Datum	17-07-2018	Telefoon	020-5556000
Onze referentie	0000004/ODap-2018	Fax	020-5556862
Uw referentie	uitbreiding van het terras voor Zeedijk 12	E-mail	office@brandweeraa.nl
P-nummer	9323	Contactpersoon	
Adres	Zeedijk 12	Behandelend adviseur	[redacted]
Onderwerp	Terras Cafe Verhoeff Zeedijk 12	Verzenddatum	26 JULI 2018

Uw opdracht betreft het beoordelen op brandveiligheidsaspecten van een vergunningsaanvraag voor het plaatsen van vaste inrichtingselementen en het verdiepen van een klein terras van Café Verhoeff ter plaatse van de hoek Zeedijk 12 en de Sint Olofssteeg te Amsterdam.

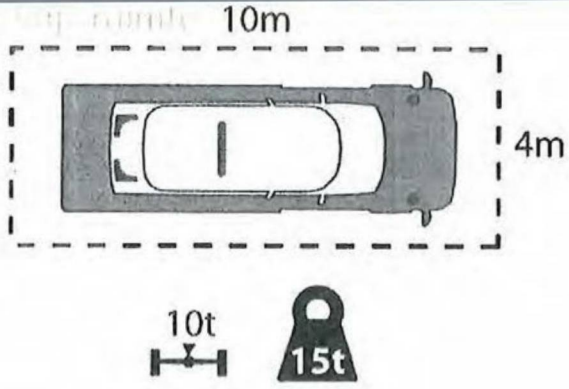
Advies
Onze conclusie is dat de aanvraag voor het verdiepen van het terras en het plaatsen van vaste inrichtingselementen niet voldoet aan bovengenoemde regelgeving en handreiking.

Elke woningtoegang, gelegen aan de Sint Olofssteeg dient door een brandweervoertuig tot op maximaal 40 meter te kunnen worden genaderd. Daarnaast moet ook een redvoertuig (ladderwagen) in de Sint Olofssteeg kunnen opstellen. Hiervoor is een minimale doorrijbreedte zonder zijwaartse obstakels van 3,5 meter nodig. Daarnaast moet met een brandweervoertuig de bocht kunnen worden genomen. Hiervoor is de bochtstraal belangrijk. Door het plaatsen van vaste inrichtingselementen wordt de bochtstraal vanaf de Zeedijk naar de Sint Olofssteeg verkleind waardoor het insturen mogelijk niet meer lukt zonder schade te veroorzaken.

Een mogelijke oplossing is het niet verdiepen van dit terras en de inrichtingselementen verwijderbaar uit te voeren zodat deze bij een calamiteit kunnen worden weggehaald of opgeklapt.

Opstelplaats redvoertuig

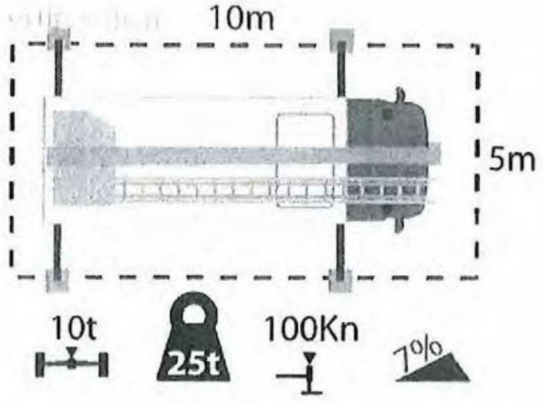
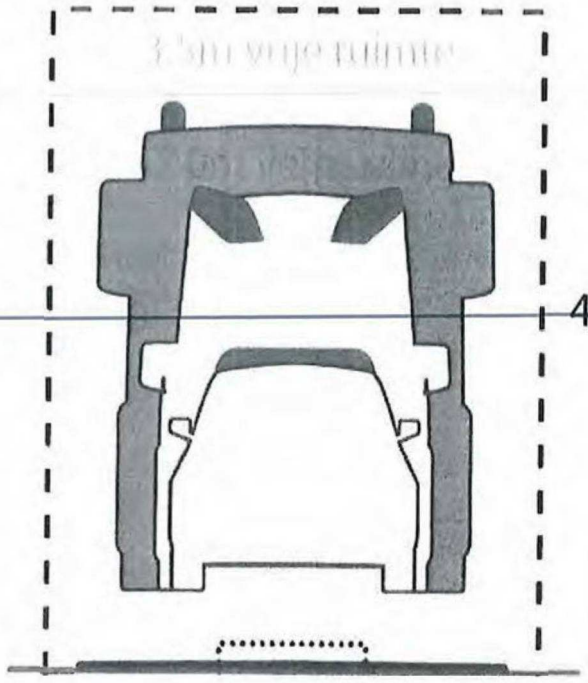
Het redvoertuig is een belangrijk hulpmiddel voor zowel de brandweer als de ambulancedienst. De ambulancedienst wil voor alle objecten gebruik maken van het redvoertuig als er een medische noodzaak is om patiënten af te hijsen. Bij de inrichting van de opstelplaats moet verder rekening worden gehouden met:.

- Maximale afstand hart autoladder tot de gevel is 10 meter
- Veiligheidsafstand mens/materieel tot bovenleiding tram = minimaal 1 meter.

Opstelplaats tankautospuit

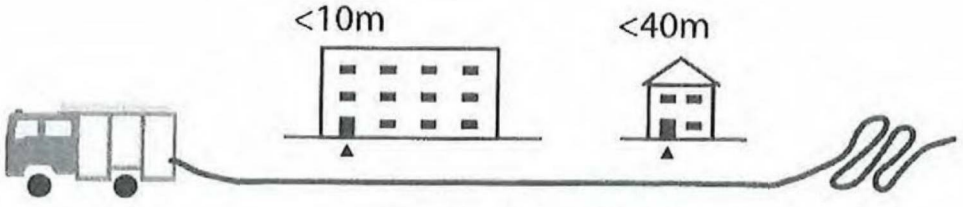
Zoals aangegeven gelden brandweervoertuigen als zwaarste en daardoor maatgevend voor hulpverleningsvoertuigen. Voor een tankautospuit kunnen de afmetingen in de kantlijn worden aangehouden voor een opstelplaats, deze kan en zal vaak samenvallen met de openbare weg.

> 3.0m verharding

R10 bochtstraal R5.5

hoge druk straal 60m
